Audi Q5 ホイールアーチカバーの取付修正

リコール届出番号	外-2919	リコール届出日	令和元年9月26日
基準不適合状態にあると認める構造、装置又は性能の状況及びその原因	フェンダー内側の樹脂製カバーにおいて、取付の設定が不適切なため、取付部ががたつくことがあります。そのため、走行振動等により取付ボルトが緩み、最悪の場合、走行中に当該樹脂製カバーが脱落するおそれがあります。		
改善措置の内容	全車両、固定ブラケットを追加します。

不具合発生箇所

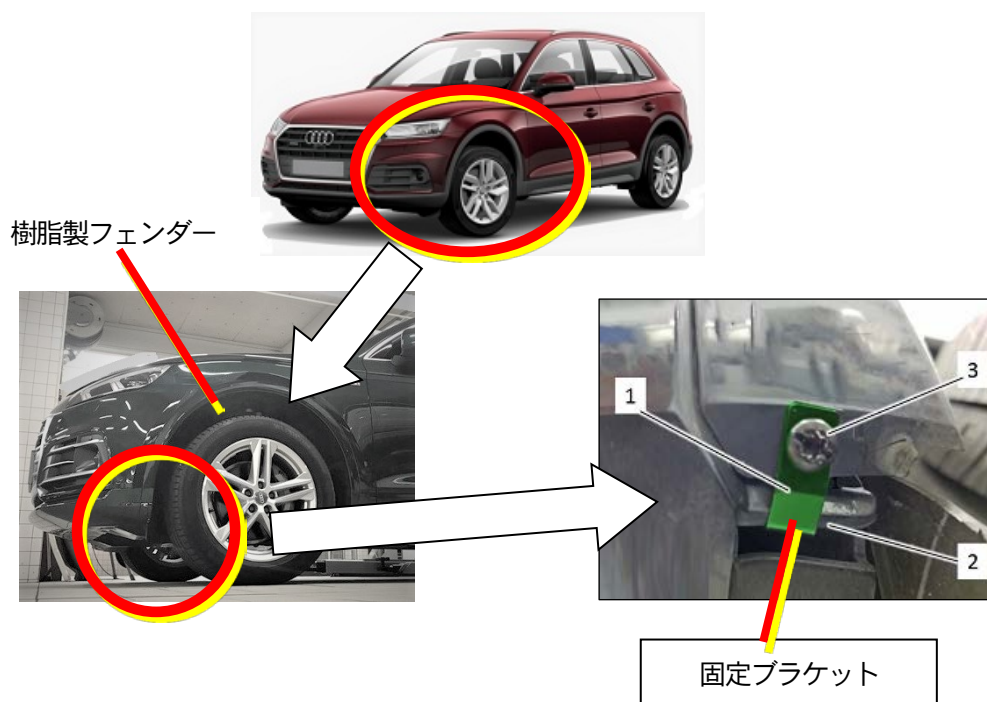
注： は、取付修正部を示す。
